改善箇所説明図

ポジションセンサー

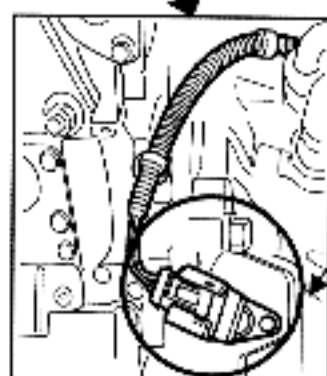
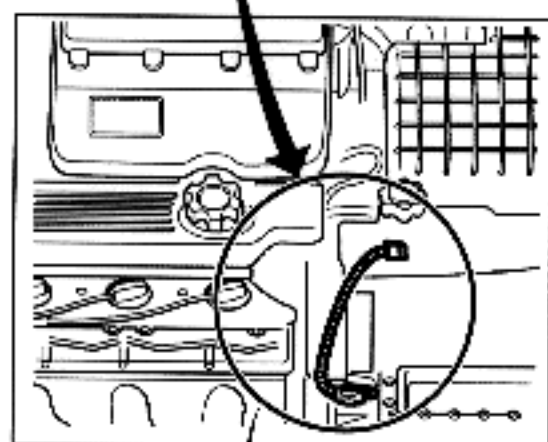
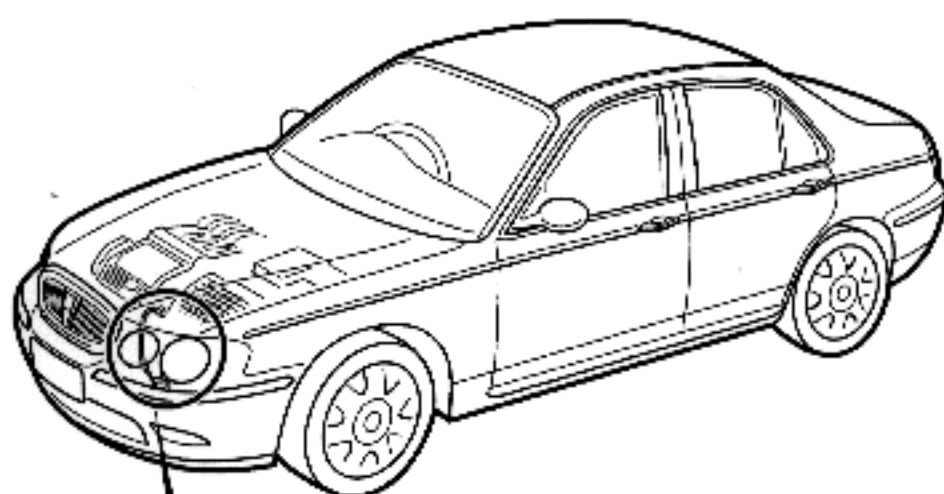
基準不適合箇所

原動機の燃料噴射タイミングを制御するコンピュータのクランクシャフトポジションセンサ（クランクシャフト位置及び回転速度を検出するセンサ）の一部に製造不良のものがあるため、そのままの状態で使用を続けると、当該センサが作動不良を起し、最悪の場合、原動機が停止する又は原動機の始動が困難となるおそれがある。

改善の内容

全車両点検し、当該クランクシャフトポジションセンサが不良品（エンジンルーム内左側のフロントサスペンションストラットハウスの上に緑色のペイント識別がある場合）に該当する場合には良品と交換する。
